Plan Local d'Urbanisme

1^{ère} MODIFICATION

Commune de Donneville

Notice

Le schéma des principes d'aménagement est modifié comme suit :

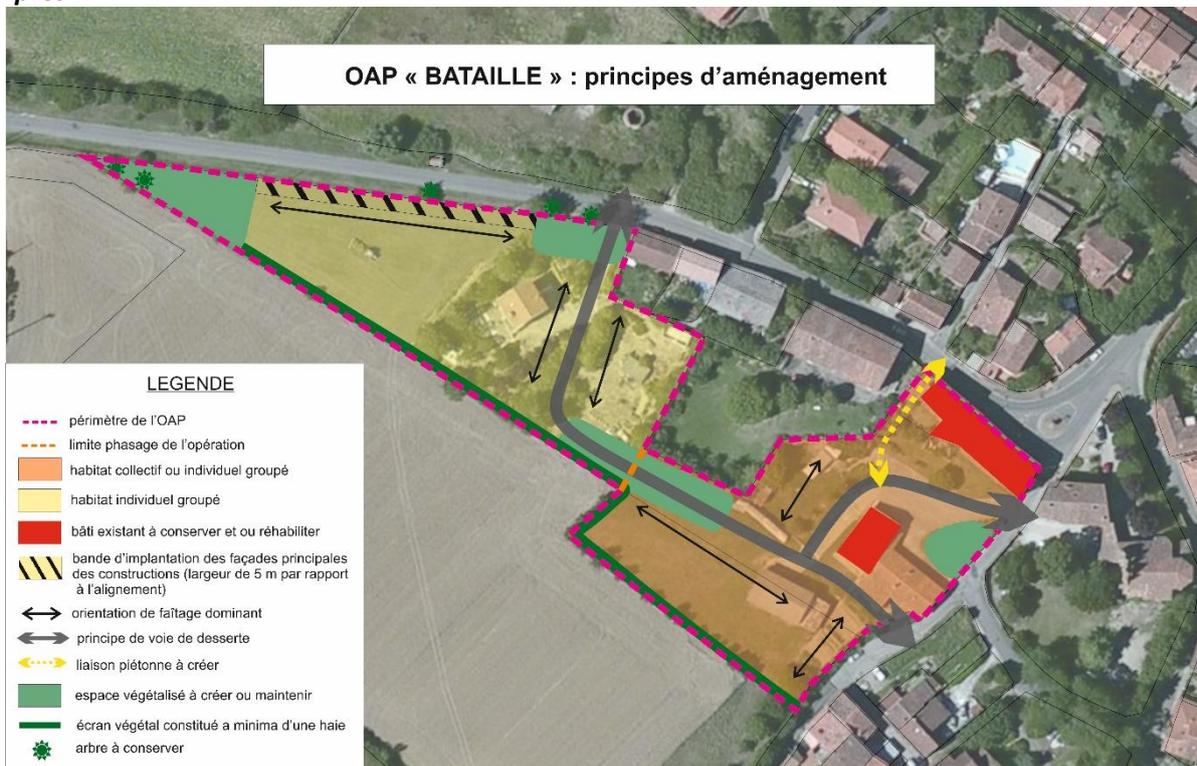
L'OAP « Secteur Bataille » est entièrement modifiée tant dans sa partie rédaction écrite et que concernant le schéma des principes d'aménagement.

Les volumes seront simples et regroupés au maximum sous une même toiture à deux pentes, les faitages principaux respecteront les sens de faitage indiqués au schéma de principe.

Sur la partie Ouest, afin d'offrir un front bâti le long du Chemin du Château d'Eau, les façades principales des constructions devront s'implanter dans une zone d'implantation indiquée sur le schéma de principe (bande de 5 mètres à partir de l'alignement).

L'OAP fixe un principe de voirie interne traversante qui dessert l'ensemble du secteur. Celle-ci devra s'adapter aux différents phasages de l'opération.

Un principe de connexion piétonne de type venelle est également prévu pour relier le centre de la partie Est au Chemin du Château d'Eau.

La modification de l'OAP concerne uniquement le schéma des principes d'aménagement qui est modifié comme suit :

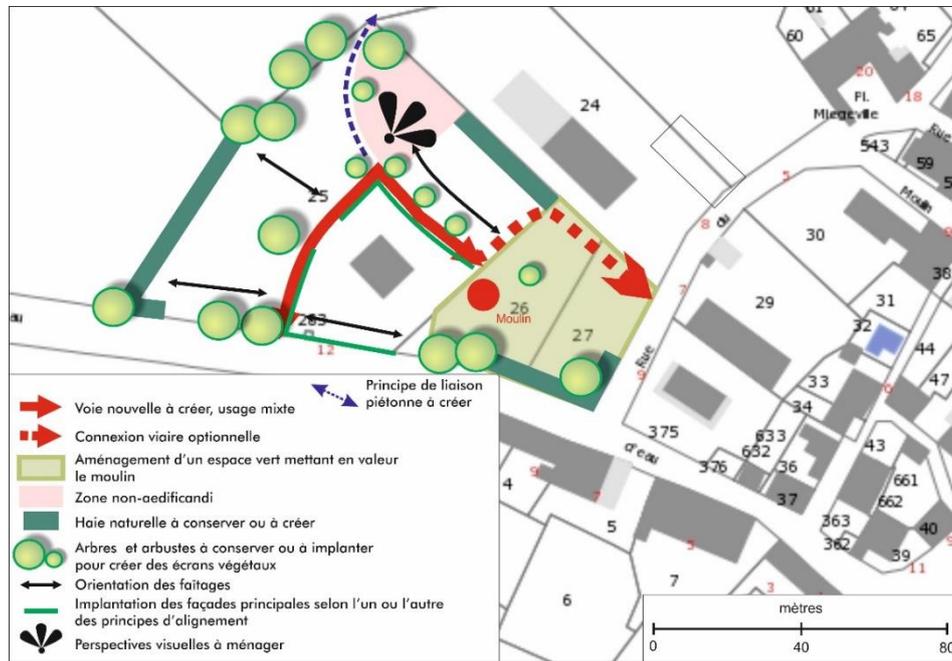
La commune souhaite faire évoluer l'organisation des principes de desserte de l'OAP « Moulin » pour mieux l'adapter au site existant. Cette évolution représente une modification mineure et concerne seulement le schéma des principes d'aménagement.

En étudiant plus précisément le site, il est apparu peu opportun de conforter l'accès privé existant qui dessert le moulin comme voie de desserte future de l'opération de renouvellement urbain. En effet, la commune envisage que l'espace constituant les abords du moulin soit pleinement valorisé en un espace vert aménagé et débarrassé de véhicules.

La desserte de l'opération s'effectuera donc uniquement par la nouvelle voie à créer prévue par l'OAP, avec un bouclage optionnel au Nord du secteur vers la Rue du Moulin Guillaume.

Par ailleurs, l'OAP prévoyait initialement le principe d'une voie de liaison au Nord vers le secteur « Bonheure ». L'opération « Bonheure », maintenant quasiment entièrement réalisée, n'a pas prévu de voie de liaison possible à cet endroit. Par contre, l'opportunité d'une liaison piétonne semble plus réalisable. Il est donc proposé de modifier l'OAP et d'inscrire un principe de liaison piétonne à créer à cet endroit en lieu et place d'une voie.

Règlement graphique avant :

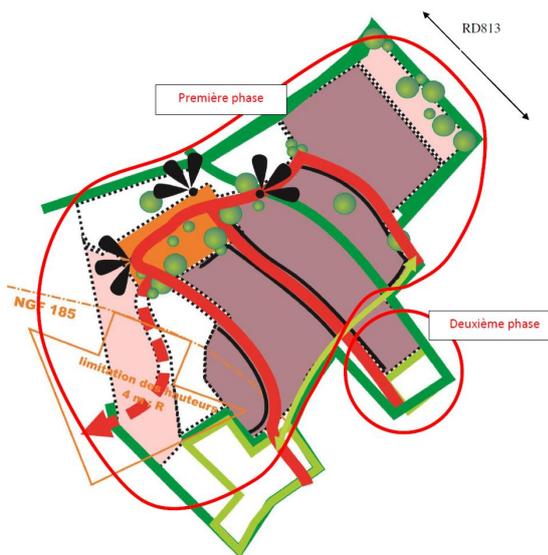
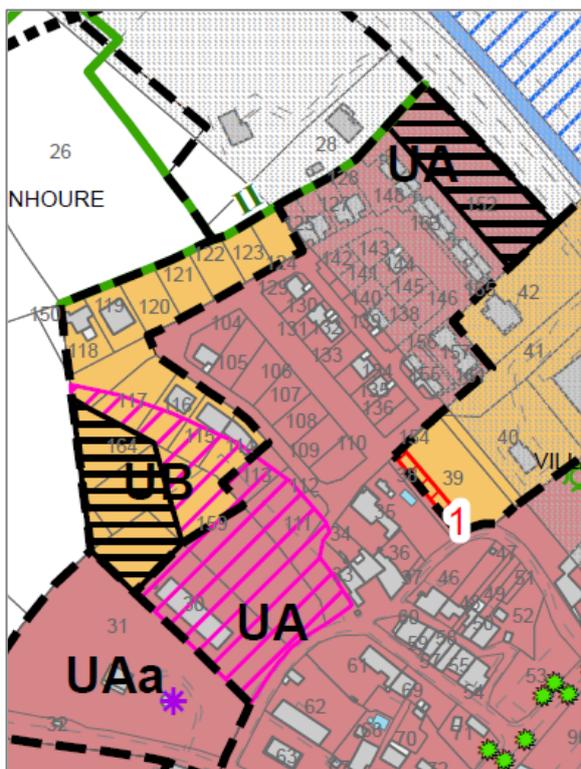
Le règlement graphique est modifié pour prendre en compte les éléments vu précédemment, à savoir :

- la zone AU1 est supprimée,

- les terrains concernés sont intégrés en zone UA et UB en fonction des formes urbaines et densité préconisées jusque-là par l'OAP,
- les zones non-aedificandi de l'OAP sont intégrées sur le plan,
- un secteur de limitation de la hauteur à 4 mètres maximum au-delà de la cote NGF 185 est identifié sur le plan,
- un emplacement réservé pour la création de voie est intégré sur le plan.

L'emplacement réservé n°1 nouvellement créé est reporté sur le règlement graphique comme suit :

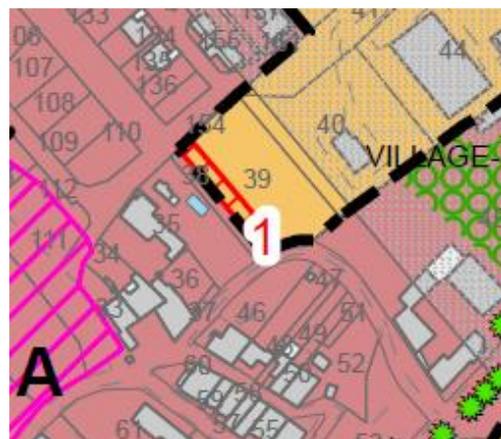
Afin de maintenir la faisabilité de cette future voie de liaison, il est proposé de créer un emplacement réservé d'une largeur de 6 mètres connectant la voie de l'opération « Bonheure » au Chemin Miégeville.

Cet emplacement réservé n°1 d'une contenance de 315 m² sera au bénéfice de la commune pour la création d'une voie publique.

Règlement graphique après :

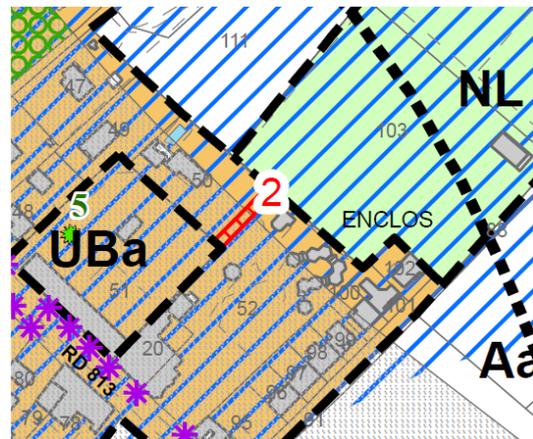
Afin de garantir la faisabilité de cette future voie piétonne, il est proposé de créer un emplacement réservé d'une largeur de 5 mètres afin de permettre un aménagement qualitatif tout en préservant l'intimité du voisinage direct.

Cet emplacement réservé n°2 d'une contenance de 198 m² sera au bénéfice de la commune pour la création d'une liaison piétonne.
